## Projet éolien de Rollot (80), Mortemer et le Frestoy-Vaux (60)

*Réponse à l'avis de la MRAE du 24/01/2020*

• Photosimulation 28 : Depuis la Nécropole de Méry-la-Bataille (projet à 2 930 m)

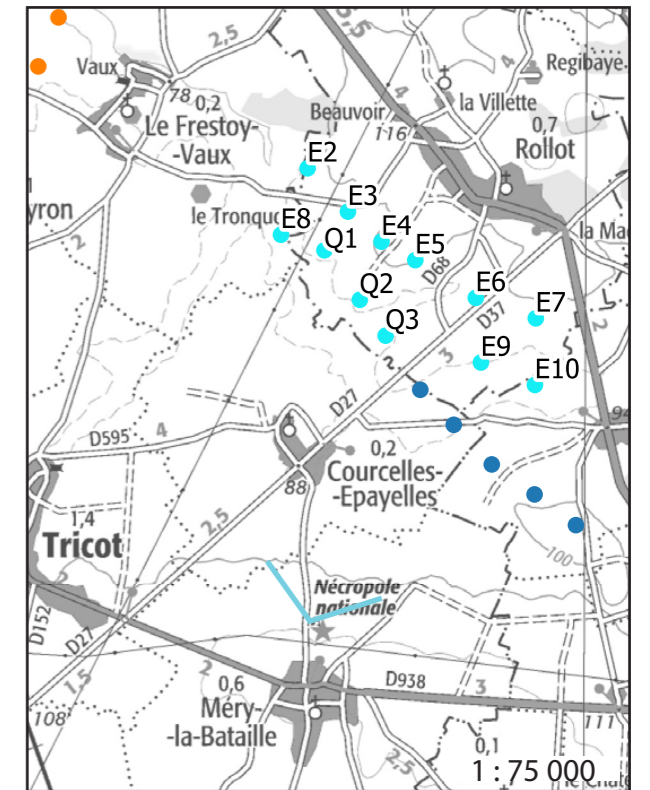
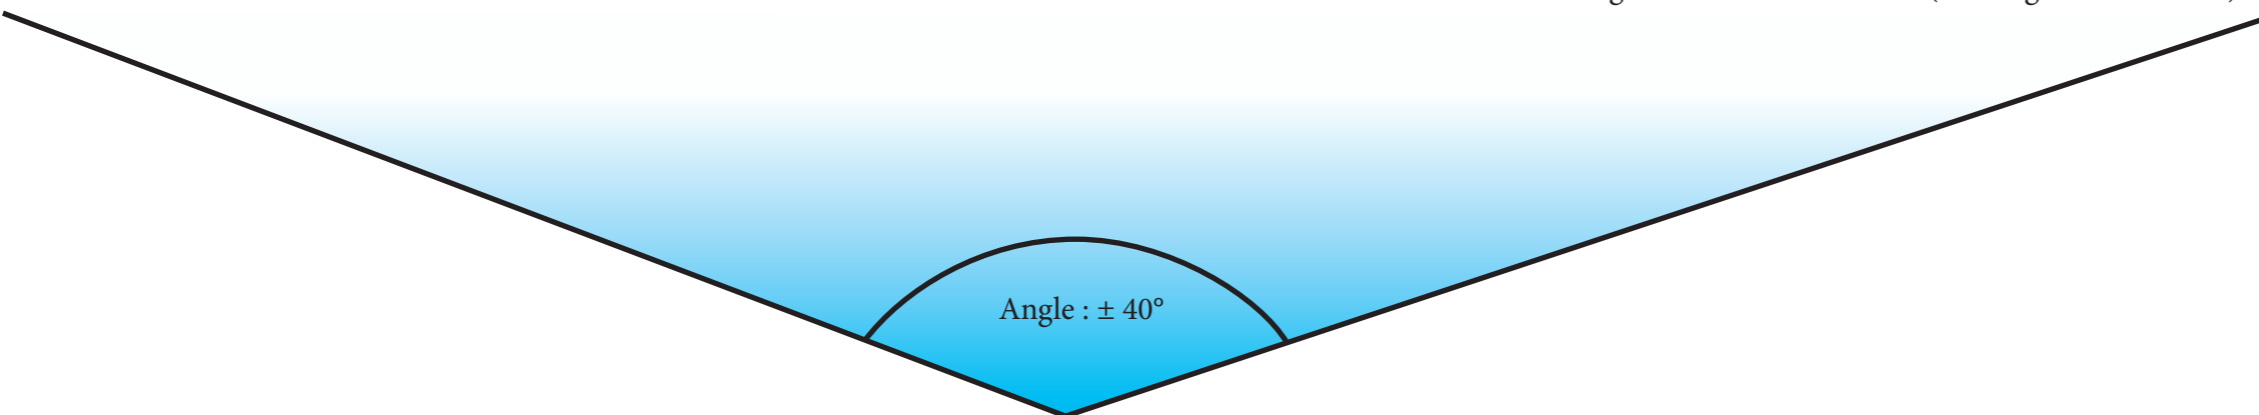
- **d'agrandir les vues panoramiques en hauteur, afin de bien distinguer l'état existant de l'état simulé, et de réaliser des photomontages à 360° depuis certains points d'entrée et de sortie de bourg (par exemple Le Frestoy-Vaux, sortie sud-est d'Assainvillers, sorties ouest et est de Piennes-Onvillers, et entrée nord-ouest de Rollot) ;**
- **de compléter le dossier d'une analyse plus approfondie de l'impact du projet de parc sur la nécropole de Méry-la-Bataille.**

**L'autorité environnementale recommande de reprendre l'analyse des impacts du projet de parc sur la nécropole nationale de Méry-la-Bataille et de définir des mesures permettant d'aboutir à un impact réellement modéré.**

La nécropole de Méry-la-Bataille a fait l'objet d'un traitement dans le volet paysager (p178 – 179). L'impact est jugé modéré car l'axe de vision des éoliennes est différent de l'axe de découverte principal de la nécropole.

Il est d'ores et déjà possible d'observer le parc éolien de Champ Chardon qui est plus près, ce dernier ne crée pas d'effet de surplomb ou d'impact prédominant. L'impact est donc modéré.

• Photosimulation 1 : Depuis le sud de Rollot (projet à 630 m)

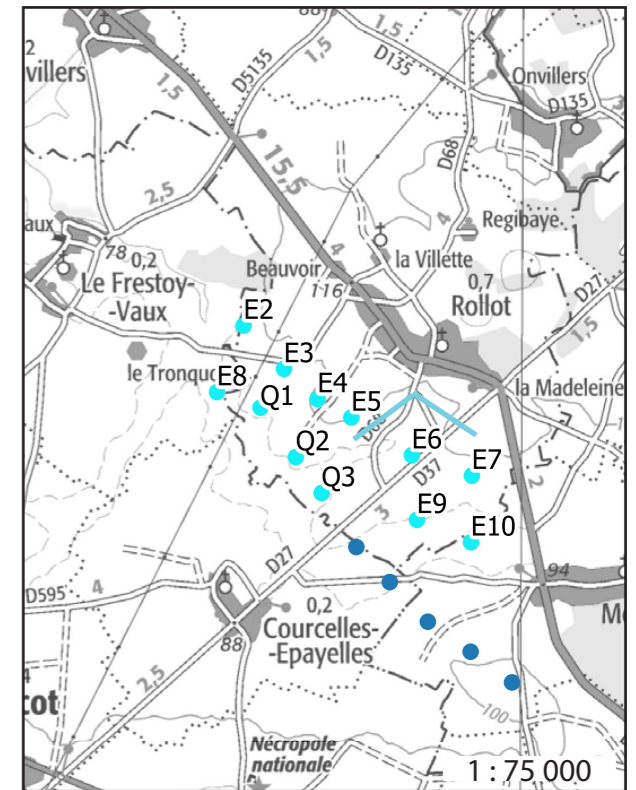
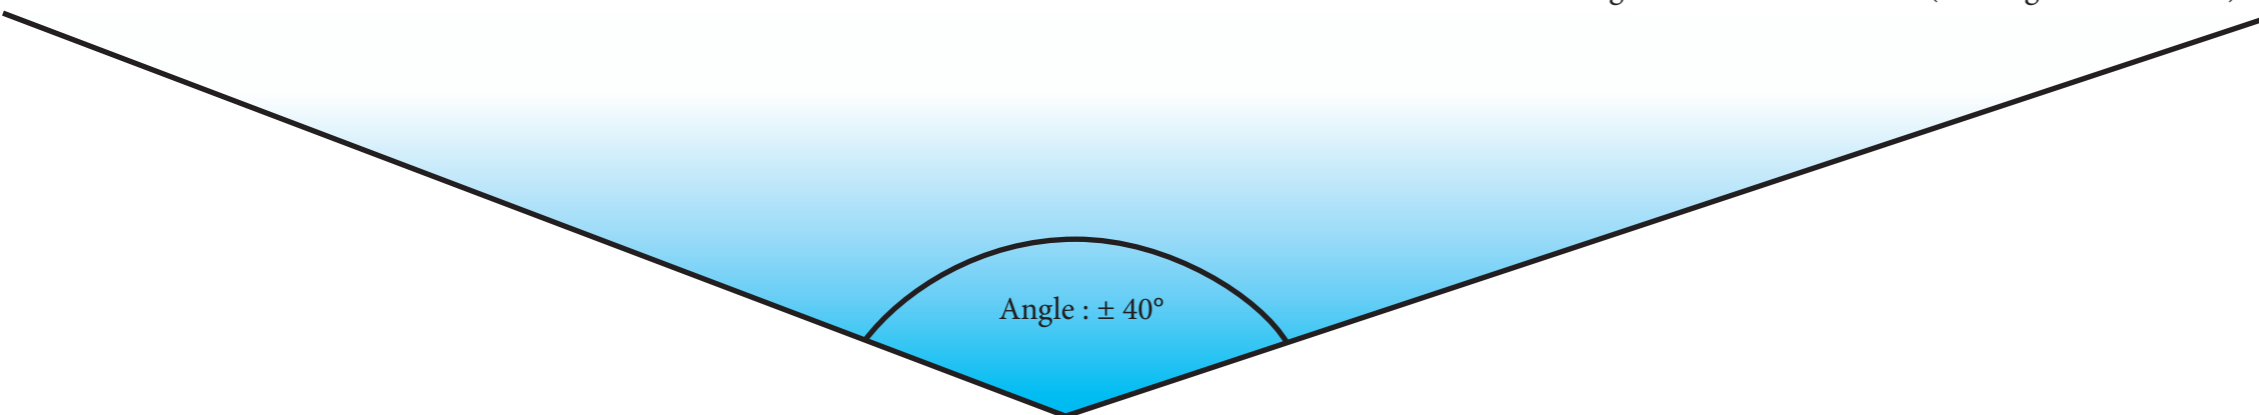
**L'autorité environnementale recommande de compléter le photomontage n° 7 avec des prises de vue depuis les sorties sud du village de Rollot.**

L'autorité environnementale recommande de compléter le photomontage N°7 avec des prises de vues depuis les sorties sud du village de Rollot.

L'analyse paysagère réalisée sur place a démontré que le village de Rollot est très fermé par la végétation au sud. De ce fait les éoliennes ne seraient pas ou peu visibles depuis les habitations. Les vues depuis le sud seraient soit très fermées et le parc ne serait pas visible soit ouvertes mais pas représentatives de la vision d'un riverain habitant la commune de Rollot. A titre d'exemple une photosimulation est ajoutée en Annexe 1, elle est représentative d'une vue depuis la plaine mais pas depuis le village de Rollot.

Un photomontage depuis le sud de Rollot est ajouté en page suivante

**Eolienne E7 : distance au boisement le plus proche (112 m du bout de la pale)**

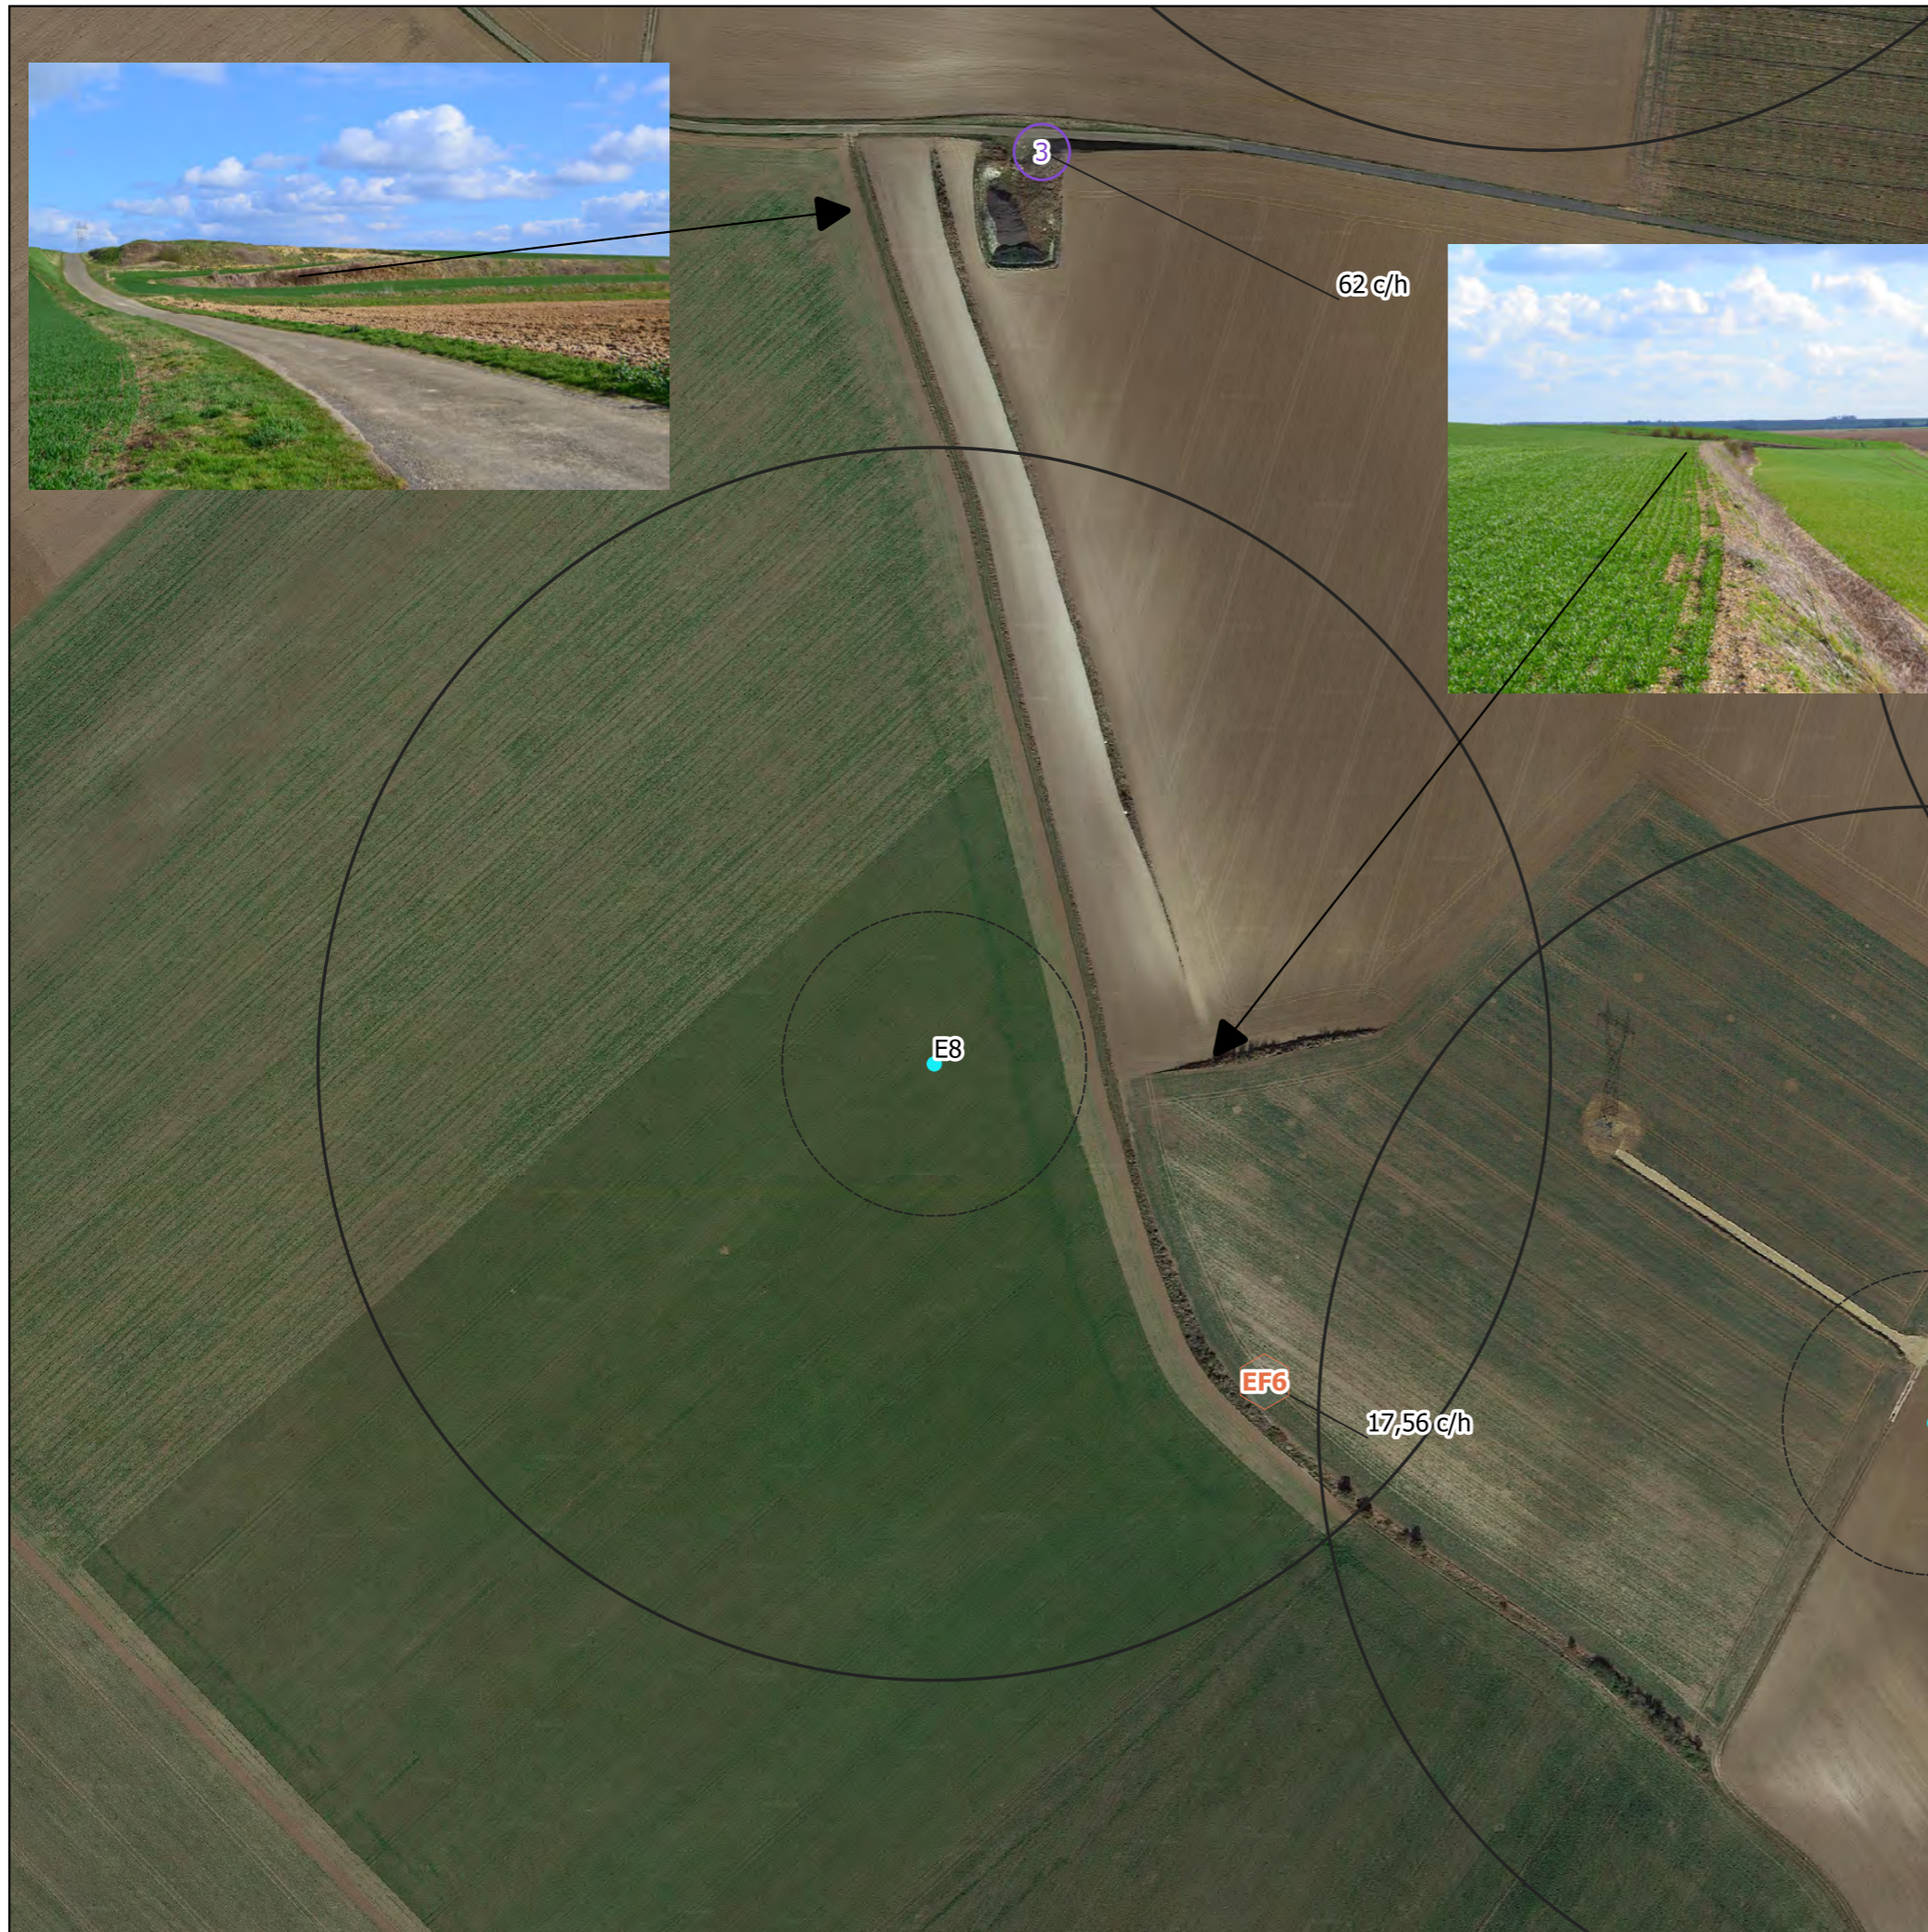
*L'autorité environnementale recommande l'éloignement des éoliennes E5, E6 et E7, ou a minima un bridage des machines.*

E7 : L'éolienne E7 se situe en plein champs à proximité d'un chemin enherbé présentant une activité chiroptère assez importante. **La Ferme Eolienne des Trois Rivières s'engage ici à mettre en place des arrêts chiroptère.**

**Nouvelle éolienne E9 : distance au boisement le plus proche (125 m du bout de la pale)**

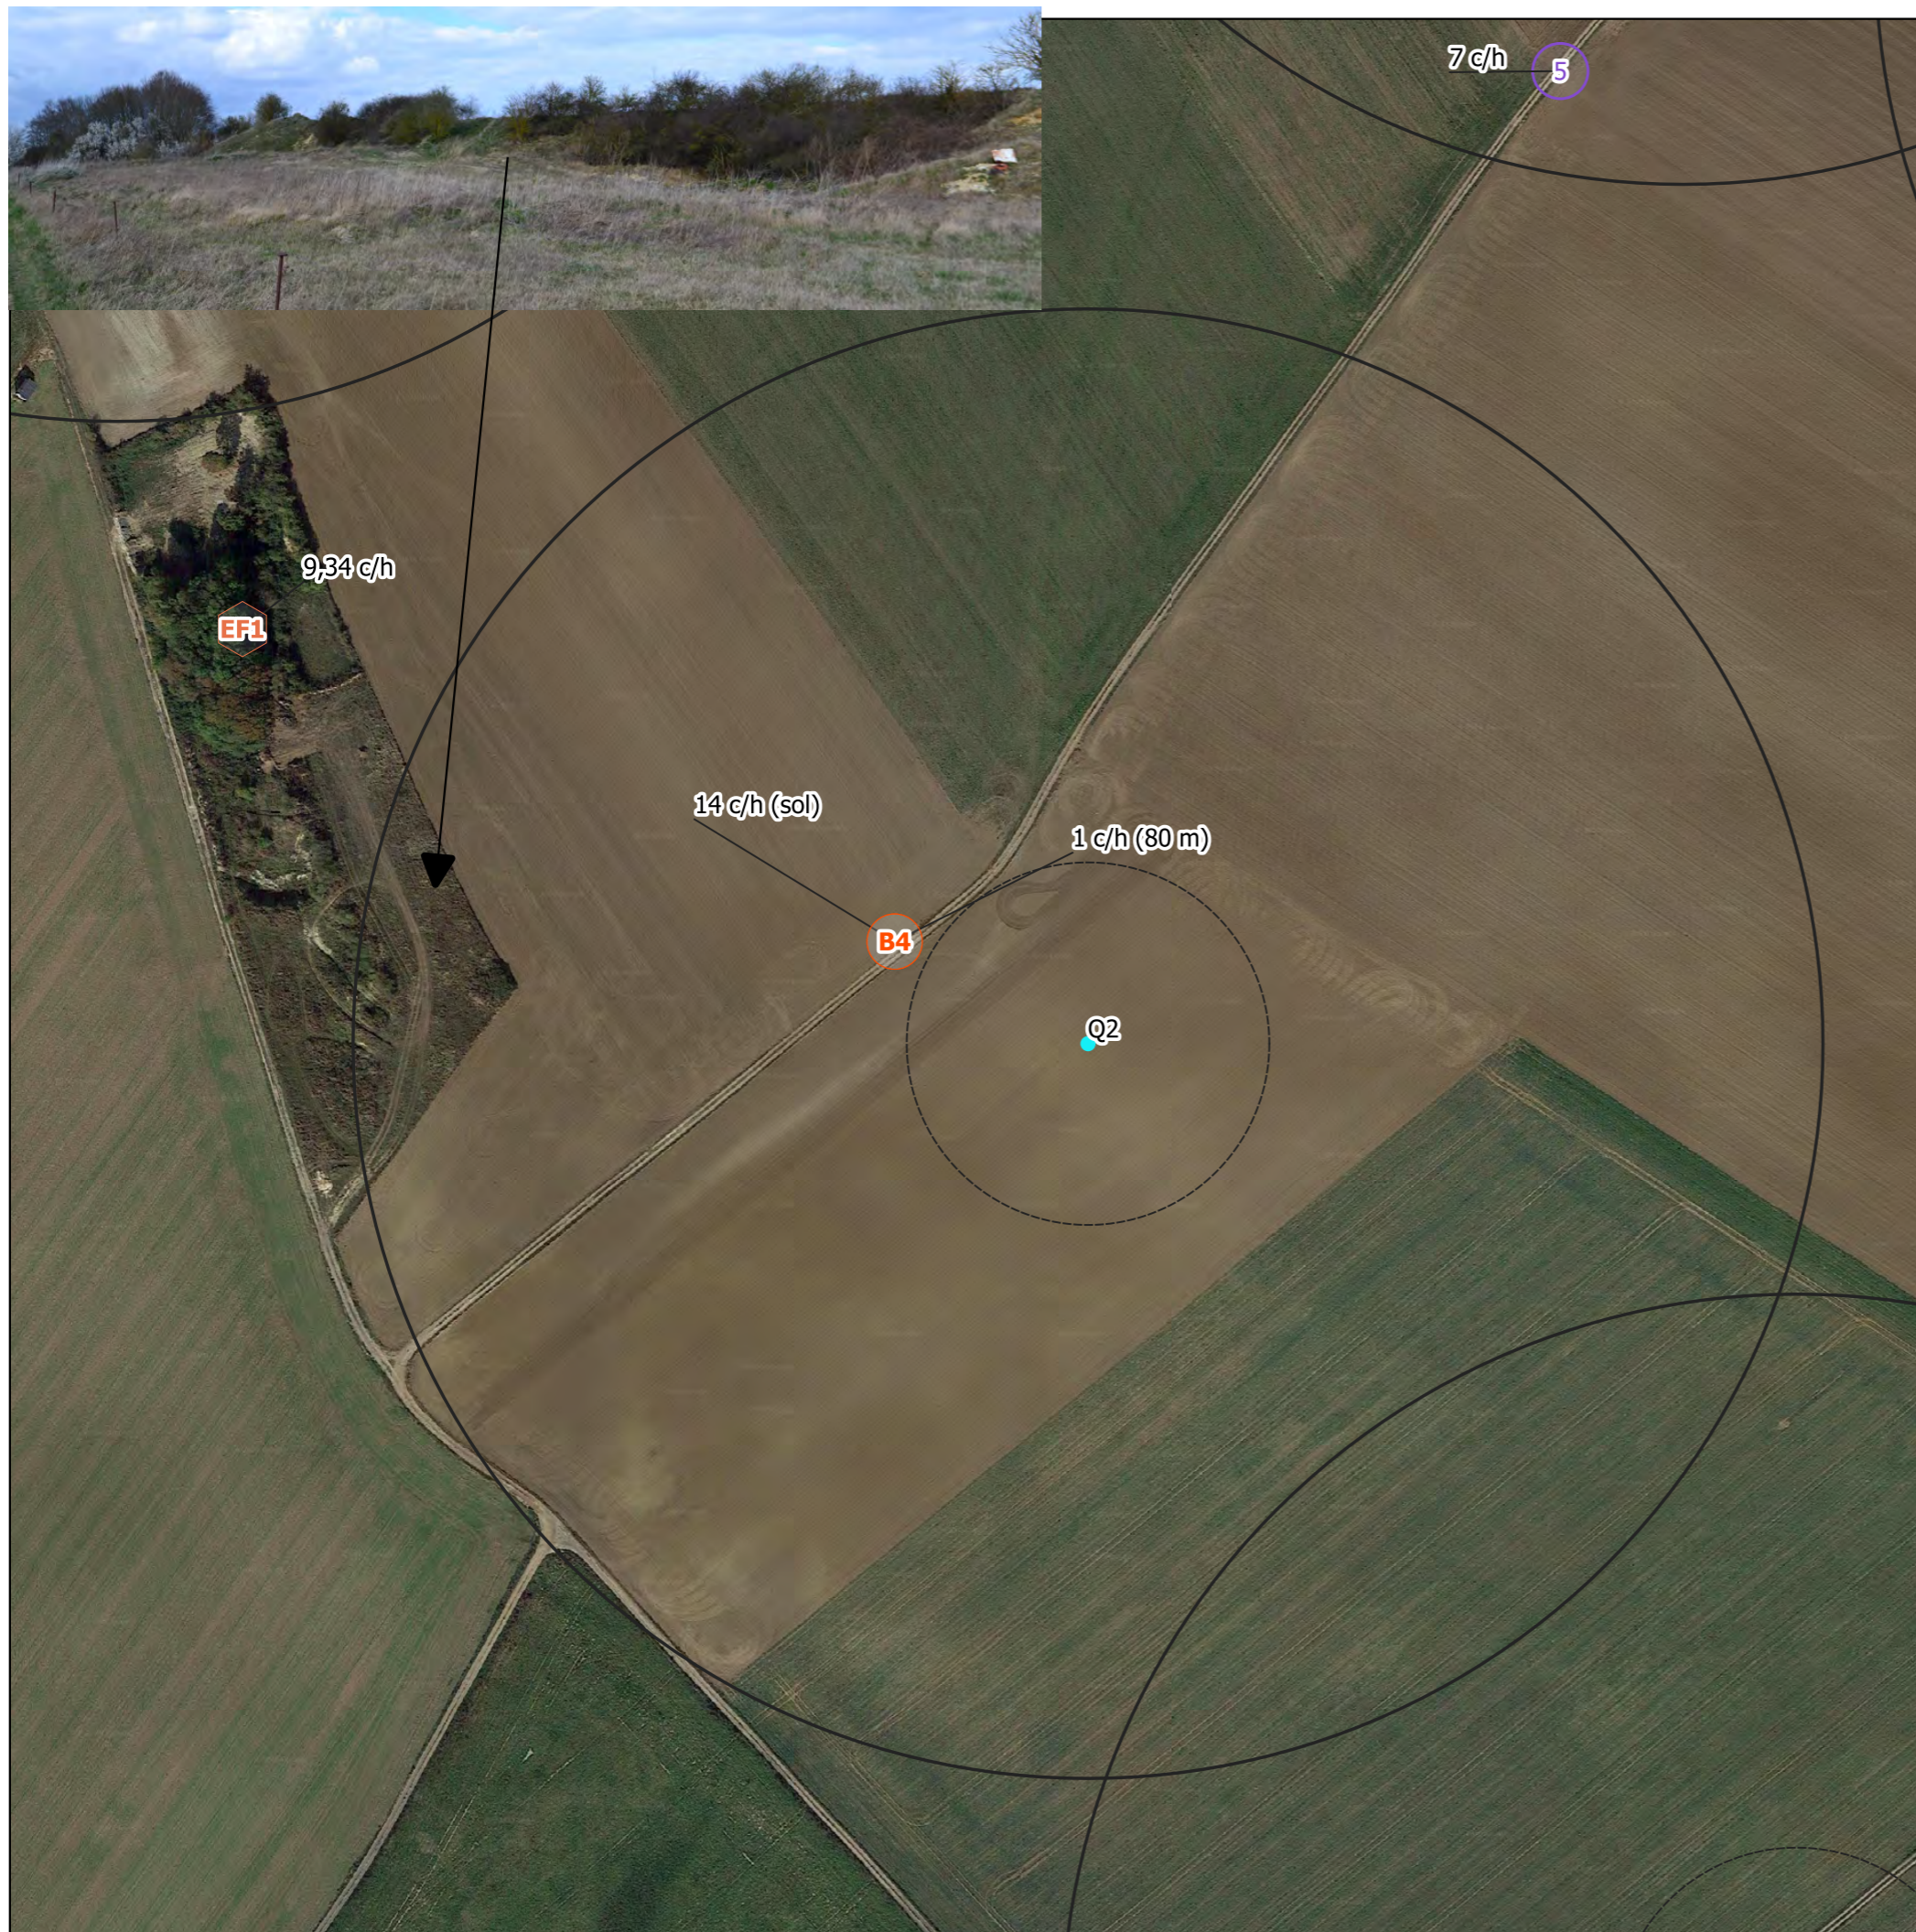
*L'autorité environnementale recommande la suppression ou le déplacement de l'éolienne E9 située sur un corridor écologique local.*

Energieteam propose un déplacement de l'éolienne E9 de 50 m à l'intérieur du champ cultivé afin de s'éloigner du chemin enherbé, les arrêts chiroptère prévus sur cette machine sont maintenus à titre préventif. Des photomontages comparent le déplacement de cette éolienne, celui-ci est difficilement perceptible.

(Voir plans en annexe 2 et simulation en annexe 3)
